IXELLES. Avenue Emile Duray, 58 (arch. Adrien BLOMME – 1927)
(= zone de protection du Palais de la Cambre / Inventaire)
DEMANDE DE PERMIS D'URBANISME: Installer 14 compresseurs sur
la toiture d'un immeuble de logements
Demande de la Commune du : 21/01/2025

Avis de la CRMS

Plan en toiture projeté.
Image tirée du dossier

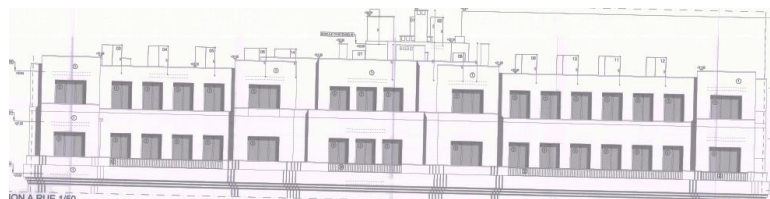
Les documents et élévations fournis ne permettent pas d'évaluer pleinement l'impact des installations. Toutefois, au regard du nombre et des dimensions des unités de climatisation (187 cm de hauteur) et de l'absence de toute démarche d'intégration architecturale, la CRMS craint que leur présence affecte négativement tant l'immeuble que son environnement urbain. De manière générale, elle est défavorable à l'implantation de tels dispositifs en toiture sans recherche d'intégration sur le bâti et sur le paysage urbain. Cette préoccupation est ici d'autant plus marquée que l'immeuble, conçu par Adrien Blomme, est d'une grande qualité architecturale, et a fait l'objet, par le passé, d'une proposition de classement, non-abouti (avis de la CRMS sur cette proposition: [IXL20386 510 OE.pdf](#) et [IXL20386 472 OE.pdf](#))
